LIITE 3

HILTULANLAHDEN RAMPIN YMPÄRISTÖ

LUONNOSVAIHEESTA SAADUT LAUSUNNOT JA MIELIPITEET VASTINEINEEN

Kaavaluonnos

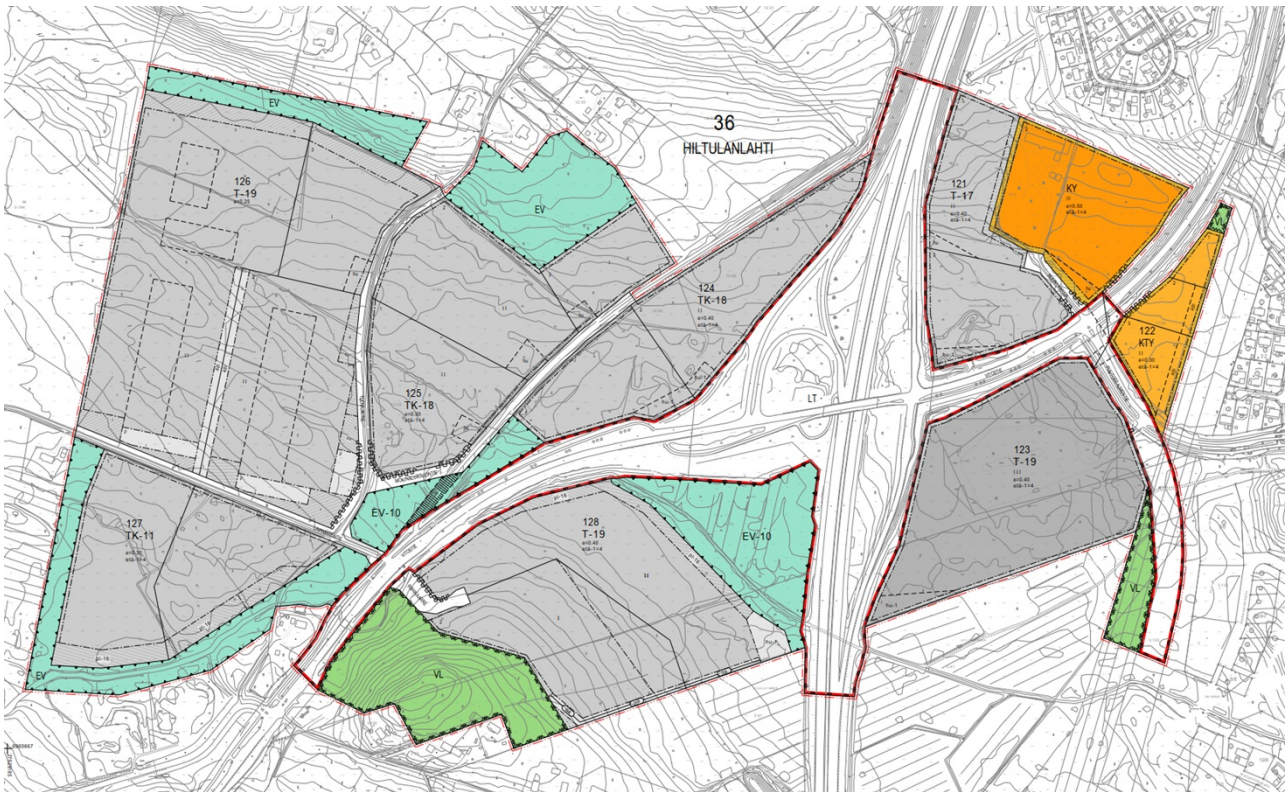
Asemakaavaan on merkitty kaksi kappaletta nelihaaraliittymiä, joista toinen on Puutossalmentietä vastapäätä (Ruununkuja) ja toinen Lapinmäentietä vastapäätä (Riihikaarre).

Molemmissa on vastapäätä vilkasliikenteinen tie. Lapinmäentielle on mahdollisesti tulossa liikenneasema ja Puutossalmentien liikenne taas kasvaa koko ajan Hiltulanlahden asutuksen kasvaessa. Nykyiset liikennemäärät mt 553:lla (Vitostie) Lapinmäentien kohdalla on n. 3000 ajon. /vrk ja mt 5370:llä (Puutossalmentie) alkupäässä n. 2100 ajon. /vrk.

Tehdyssä liikennetarkastelussa ei ole vaihtoehtona tutkittu edellä mainittujen liittymien porrastamista – mikä on aiheellista tarkastella. Nyt ratkaisuna ennustetilanteessa on esitetty liikennevaloja ko. liittymiin.

Lisäksi kaavakartassa LT-alue on ristitty yleisen tien alueeksi, mikä pitäisi olla maantien alue.

Hiltulanlahden eritasoliittymän ja Vitostien liittymäratkaisuvaihtoehtoja on tarkasteltu erityisesti liikenteen sujuvuuden ja liikenneturvallisuuden kannalta kaavaluonnoksen nähtävilläolon jälkeen. Puutossalmentien risteys on suunniteltu toteutettavan liikenneympyränä kun taas Lapinmäentien ja Vitostien vastapuolen uudelle korttelialueelle johtavan katuyhteyden suunnittelua on jatkettu porrastetulla ratkaisulla.

LT-alue korjataan kaavaehdotukseen maantien alueeksi.

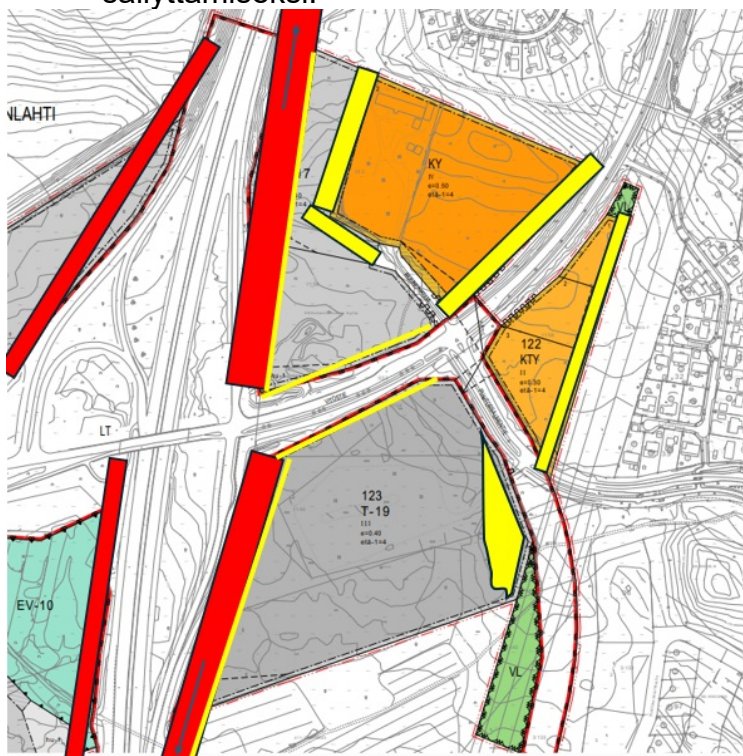
- Logistiikka-alueen sijoittaminen johonkin muuhun paikkaan, jossa asuinalue ei olisi niin lähellä ja raskaan liikenteen meluvaikutukset olisivat paremmin hallittavissa.
- Niin hyvät ja toimivat meluvallisuojaukset (kuvassa punaisella) moottoritien varteen molemmille puolille ja rampin alueelle, että melun määrää saadaan tehokkaasti vähennettyä. Nykyiset meluvallit (niiden määrä ja korkeus) Hiltulanlahdessa ovat riittämättömät. Uudella Kinnulanmäen asemakaava-alueella 3 melu on jo nyt todella kovaa. Moottoritien melu kantautuu sinne täysin vaimentamattomana. Tarvitaan korkeat maavallit (vrt Jännevirran uudet vallit) sekä mahdollisimman korkeita betonikaiteita. Nämä tulee toteuttaa ennen kuin kaava-alueen rakentaminen alkaa.

Ehdotuksia viheralueiden lisäämiseksi (kartassa keltaisella):

- Mahdollisen koulun tontin (KY-alue) ympärille tulee jättää viheralueet jokaiseen suuntaan ja turvata nämä viheralueet kaavamerkinnöillä. Asemakaavaselostusluonnoksen ilmakuvassa näkyy suurempi puusto sahan tontin reunoilla. Tämä puusto tulisi säilyttää viheralueena kaavamerkinnällä asemakaavassa.
- KTY-alueen voimalinjan puoleiselle sivulle olisi hyvä jättää suojapuustoa tuomaan näköestettä asuinalueeseen päin, jos ei viheralueena, niin ainakin tonttien sisään merkintä ”olemassa oleva puusto säilytettävä” (kuten Hiltulanlahden asemakaavassa 3).
- Alueiden T-17 ja T-19 ympärille tarvitaan olemassa olevasta puustosta muodostuvat suojavihervyöhykkeet melun ja pölyn hillitsemiseksi ja alueen viihtyisyyden säilyttämiseksi.

Kaavaehdotuksessa on osoitettu kaavaluonnosta laajemmin suojaviheralueita, minkä lisäksi korttelialueiden reunoja kiertää istutettavaksi osoitettuja alueita. Edellä mainituilla aluevarauksilla turvataan erityisesti mahdollisesti toteutettavan koulun tonttia, riittävät ekologiset yhteydet sekä pyritään vähentää Heinjoen tulvimisongelmaa yhdessä kaavassa osoitettujen hulevesimerkintöjen ja -määräysten kanssa. Lisäksi kaavaehdotukseen kaava-alueesta poistettiin Lapinmäentien eteläpuolinen osa, sillä alueella tehtiin kevään 2025 selvityksissä liito-oravahavaintoja, mistä tuli ennakkotieto asemakaavoitukseen vasta sen jälkeen kun kaavaluonnos oli jo valmisteltu kaupunkirakennelautakunnan käsittelyä varten.
